Nachweisführung zur Redundanz

Ergänzung Durchlass Inselstraße

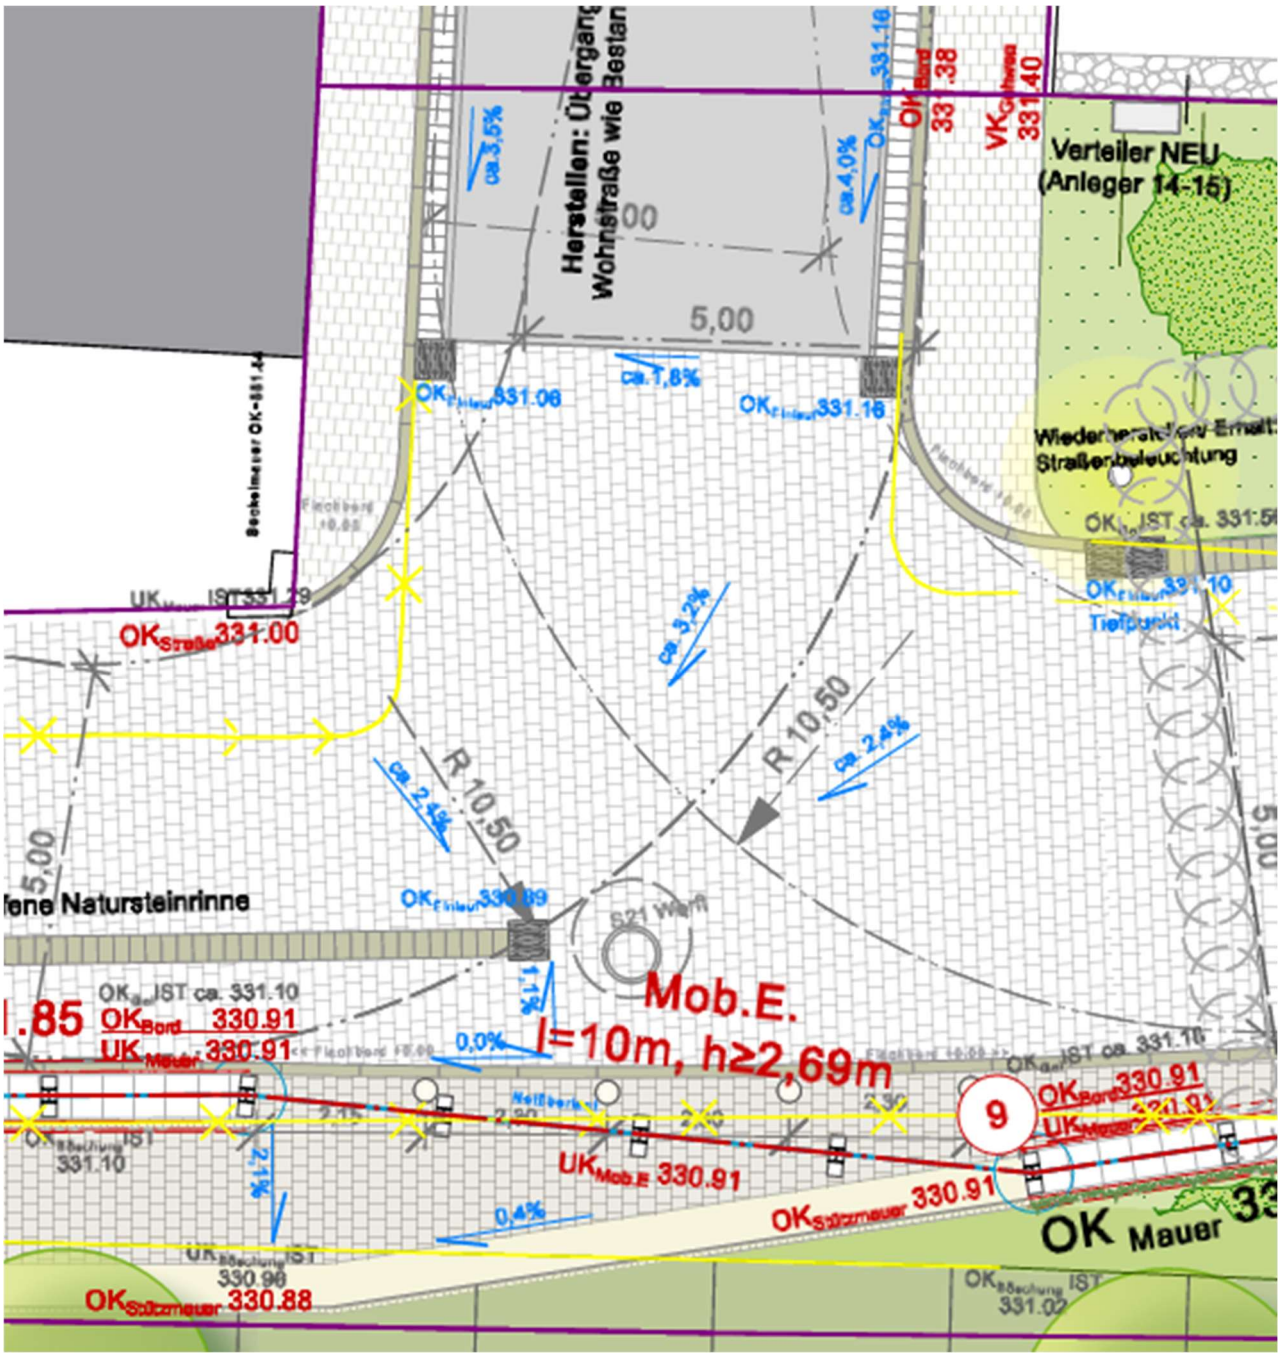
Die Maueröffnung im Bereich der Inselstraße muss nicht redundant ausgeführt werden, da es sich nicht um einen klassischen Lückenschluss in einer vollstationären HWS-Mauer handelt, sondern um einen Abschnitt innerhalb der linienförmigen mobilen Trasse mit vergleichbaren Versagensrisiken. Es ist jedoch durch geeignete Maßnahmen (z.B. Poller) das Risiko eines landseitigen Anpralles möglichst weitgehend zu minimieren.

(Ergebnis der Abstimmung zwischen WWA, LfU, Regierung der Oberpfalz und Projektpartnern vom 13.03.2023)
